# 改善箇所説明図

車軸伸縮用シリンダ取付ボス部断面

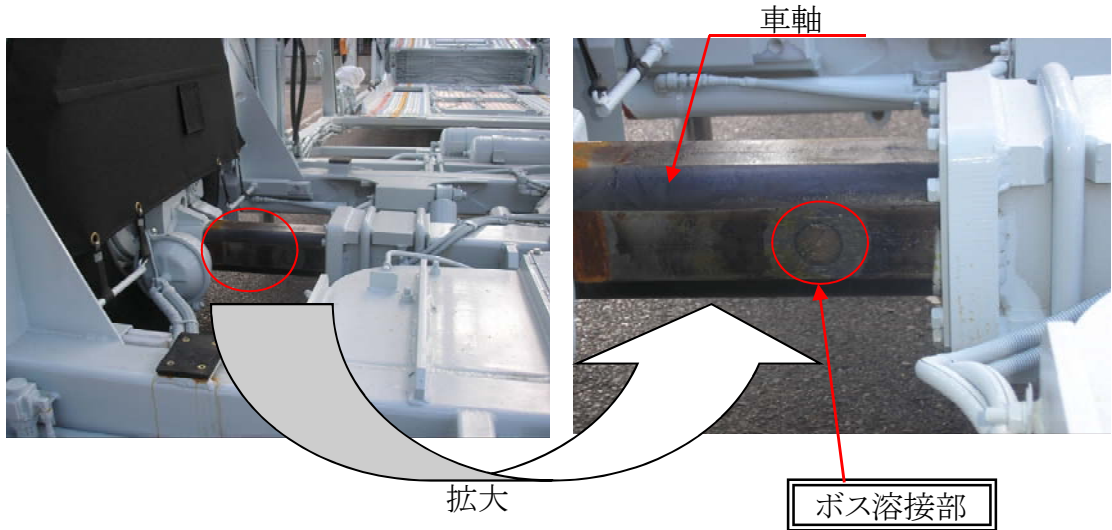
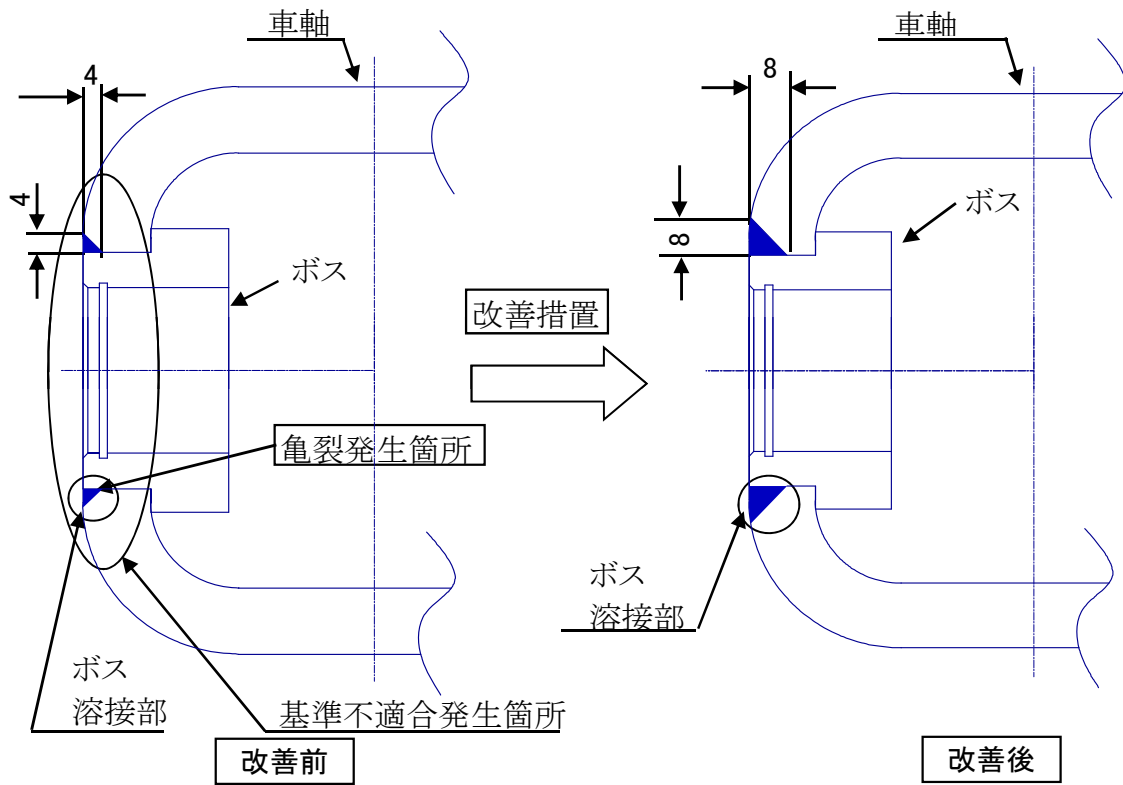
基準不適合状態にあると認める構造、装置又は性能の状況及びその原因

車載トレーラの車軸において、車軸伸縮用シリンダ取付ボスの溶接が不適切なため、強度が不足しているものがある。そのため、そのままの状態で使用を続けると、走行時の振動等によりボス溶接部に亀裂が生じ、最悪の場合、車軸が折損するおそれがある。

改善措置の内容

全車両、ボス溶接部を切除し、溶接強度を増すための加工を行い、再溶接する。
